### **Odpovede verejného obstarávateľa na doručené žiadosti o vysvetlenie – VII.**

Verejný obstarávateľ, Mesto Nitra, (ďalej len „verejný obstarávateľ“) vyhlásil oznámením o vyhlásení verejného obstarávania zverejneným v Ú. v. EÚ zo dňa 4.12.2020 pod zn. 2020/S 237-581969 a vo Vestníku ÚVO č. 257/2020 zo dňa 7.12.2020 pod č. 44395 – MSP verejné obstarávanie s názvom „**Stavebné práce - Kreatívne centrum Nitra – Martinský vrch**“ (ďalej len „oznámenie o vyhlásení verejného obstarávania“).

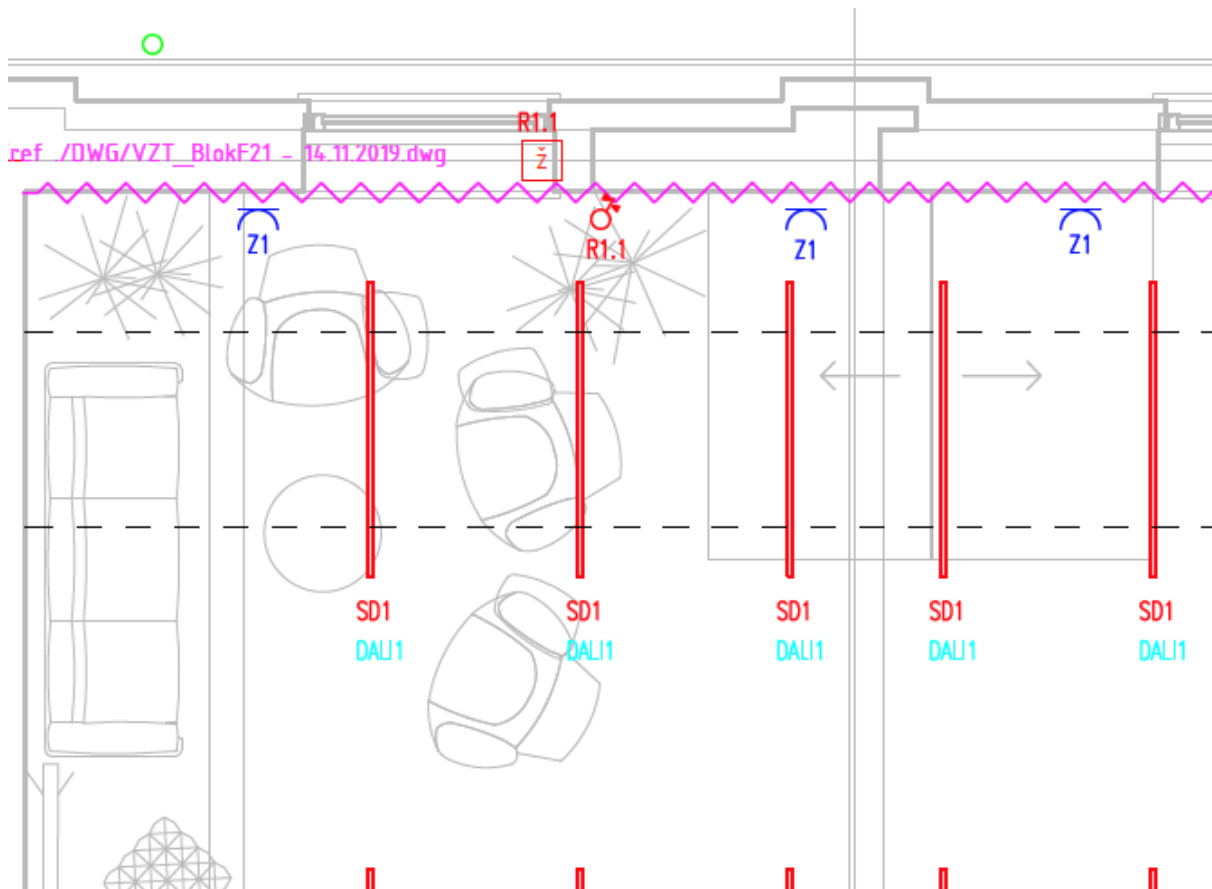
10 - Elektroinštalácia a Umelé Osvetlenie: Žiadame Verejného obstarávateľa o doplnenie chýbajúcich podkladov týkajúcich sa princípu pracovania systému na ovládanie osvetlenia DALI a doplnenie schémy zapojenia.

k 1) v TS (v prílohe) strana 11 až 14 je popísaný princíp fungovania systému DALI a jednotlivých prvkov, vo výkrese rozvádzača vid'. obrázok:

- sú znázornené prvky vrátane zapojenia DALI zberníc, na pôdorysoch je vždy pri svietidle znázornená zbernica DALI, z ktorej je príslušné svietidlo zapojené

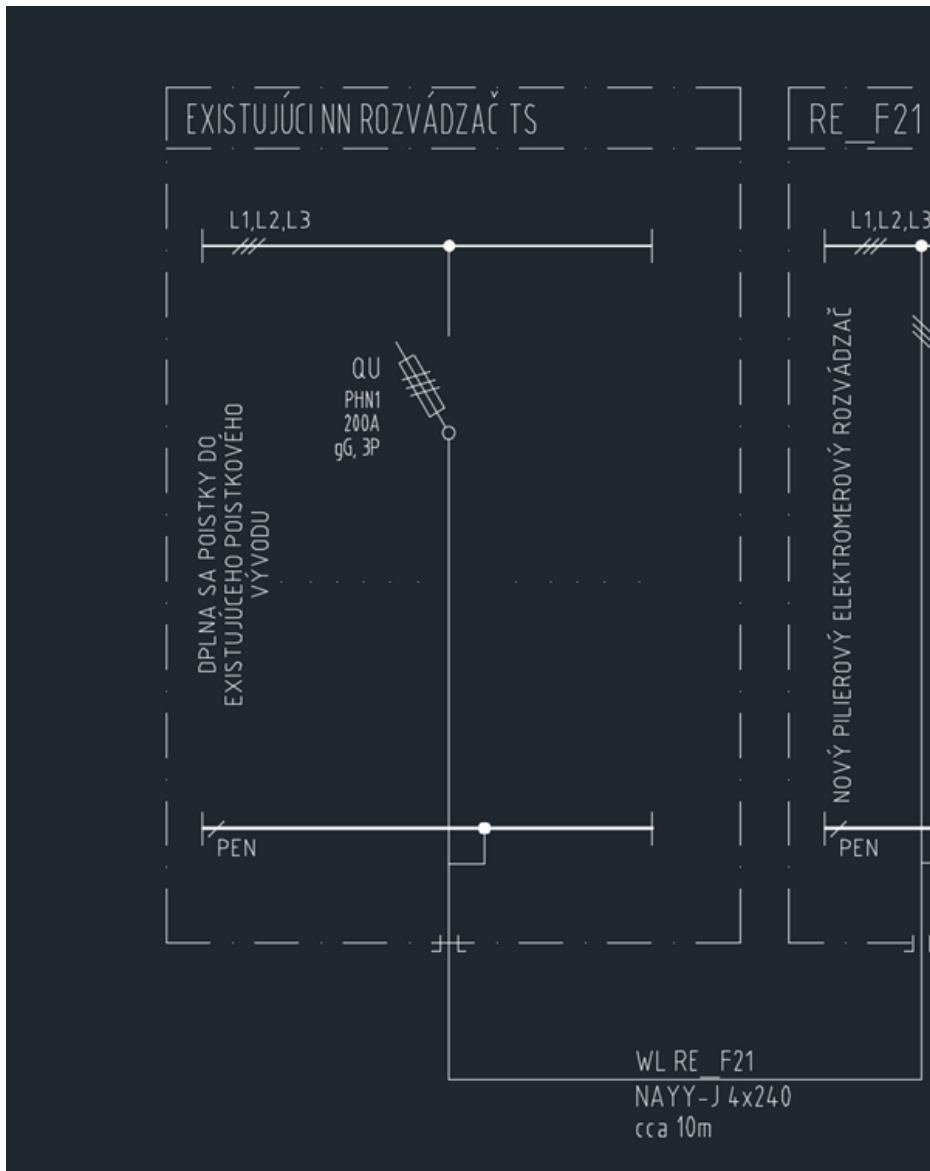
SO 10A - NN prípojka, SO 10B - NN prípojka: Žiadame Verejného obstarávateľa o doplnenie schémy zapojenia NN rozvádzača, aby bolo možné nacenenie položky č. 2: „Doplnenie NN rozvádzača trafostanice“

Jedná sa o doplnenie poistiek do existujúceho rozvádzača TS. K tomuto nie je potrebné vypracovávať schémy.
